INSTRUKCJA SERWISOWA

Bieżące modyfikacje gaźników BING w silnikach ROTAX® typ 912, 914 oraz 582 UL mod.99/mod.17 (wszystkie wersje)

ATA System: 73-00-00 Układ paliwowy

Rys. 1
Dźwignie przepustnicy STARA i NOWA

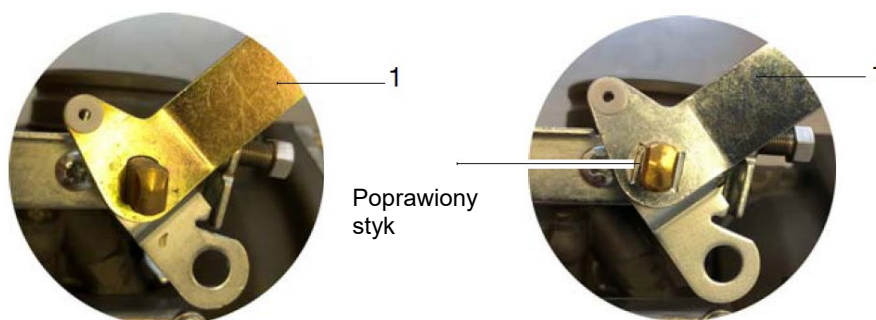
Dźwignie przepustnicy (1) zostały zastąpione na dźwignie prasowane z nacięciem, które zapewnia lepsze połączenie z osią przepustnicy. Zmienione dźwignie przepustnicy nr katalog. 963026 dla gaźnika 1/3 i nr kat. 963021 dla gaźnika 2/4

Nowe dźwignie gazu zostały wprowadzone w gaźnikach:

Gaźnik nr kat 892500	Od S/N 171420 włącznie
Gaźnik nr kat 892505	Od S/N 171421 włącznie
Gaźnik nr kat 892520	Od S/N 171517 włącznie
Gaźnik nr kat 892525	Od S/N 171501 włącznie
Gaźnik nr kat 892530	Od S/N 171748 włącznie
Gaźnik nr kat 892535	Od S/N 171679 włącznie

Rys. 3
Tarcze przepustnicy STARA i NOWA

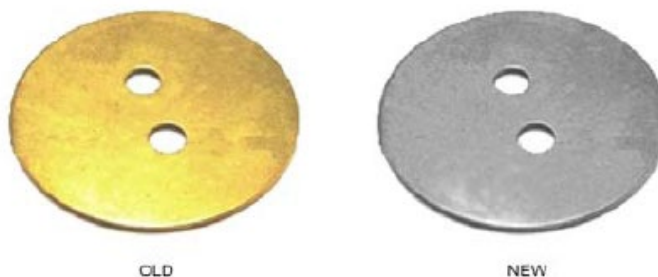
Tarcze przepustnicy wykonywane są obecnie w procesie frezowania zamiast wykrawania. Nr katalog. Tarczy przepustnicy 963666.

Nowe tarcze przepustnicy zostały wprowadzone od:

Gaźnik nr kat 892500	Od S/N 171420 włącznie
Gaźnik nr kat 892505	Od S/N 171421 włącznie

Gaźnik nr kat 892520	Od S/N 171517 włącznie
Gaźnik nr kat 892525	Od S/N 171501 włącznie
Gaźnik nr kat 892530	Od S/N 171748 włącznie
Gaźnik nr kat 892535	Od S/N 171679 włącznie

Rys. 4
Pływaki STARE i NOWE

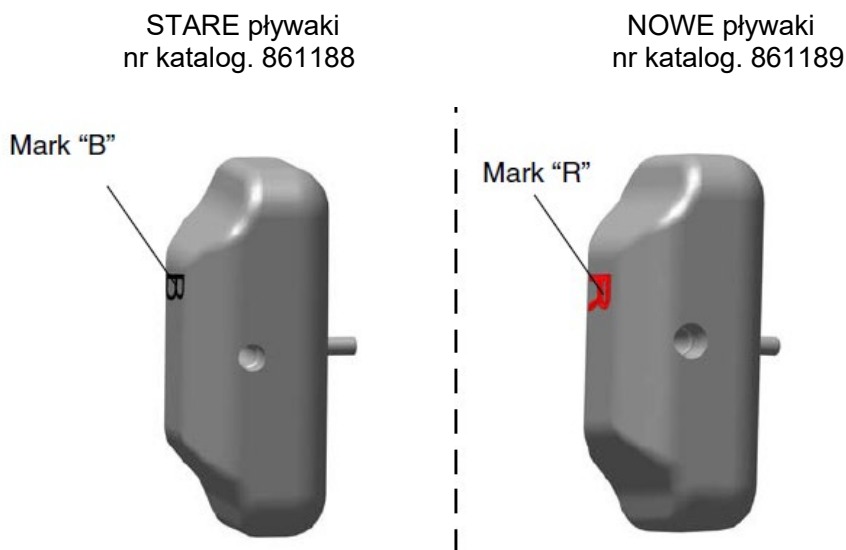
Nowe pływaki nr katalog 861189 zostały wprowadzone od:

Pływaki nie posiadają już oznaczeń w postaci kropek. Jako znaki identyfikacyjne nowe pływaki posiadają oznaczenia „R” zamiast starszych „B”.

Jak podano w IOT-Liniowa pozwól aby pływaki schły przez 1- 2 minuty. Waż tylko suche pływaki. W żadnym wypadku waga (obydwu pływaków razem) nie może przekraczać 7 gramów. Dotyczy to zarówno starych jak i nowych pływaków.
Patrz IOT-Liniowa rozdz. 12-20-00.

WSKAZÓWKA: Pływaki gaźnika należy wymieniać tylko parami.

Rys. 6
Korpus ssania

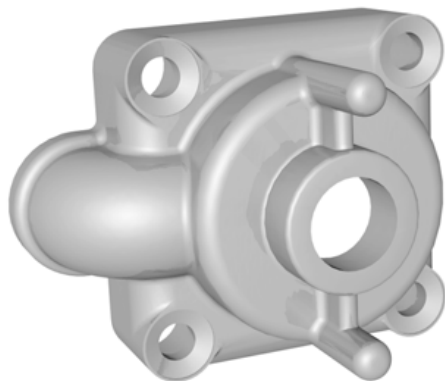
Zmieniono dostawcę korpusu ssania. Nowy numer katalog. korpusu ssania: 961281.

Rys. 10
Gaźnik pogładowo (silnik 912)

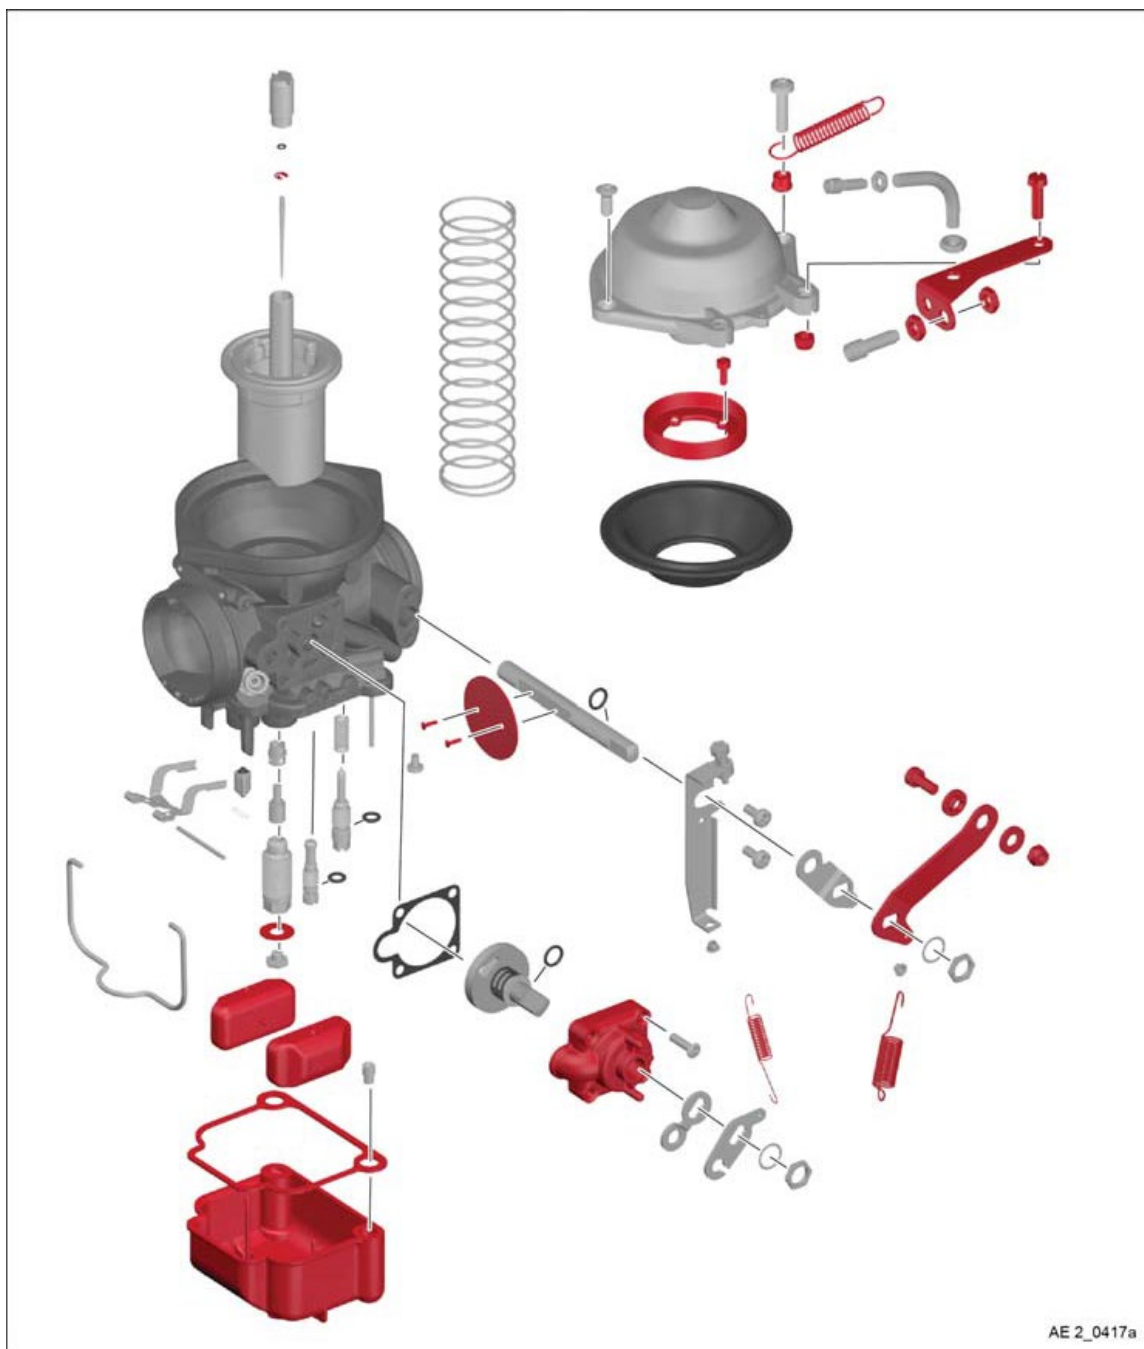
Materiał uszczelki komory pływakowej (poz. 15) został zmieniony na materiał wykonywany na bazie Viton z nowym numerem katalog. 830721 oraz 830722. Tę nową uszczelkę można zastosować zamiast wcześniejszych uszczelek papierowych lub korkowych nr kat. 830720/830724/830728

Uszczelki typu Viton zostały wprowadzone w gaźnikach:

Gaźnik nr kat 892500	Od S/N 172977 włącznie
Gaźnik nr kat 892505	Od S/N 172883 włącznie
Gaźnik nr kat 892520	Od S/N 172340 włącznie
Gaźnik nr kat 892525	Od S/N 172450 włącznie
Gaźnik nr kat 892530	Od S/N 172633 włącznie
Gaźnik nr kat 892535	Od S/N 172783 włącznie
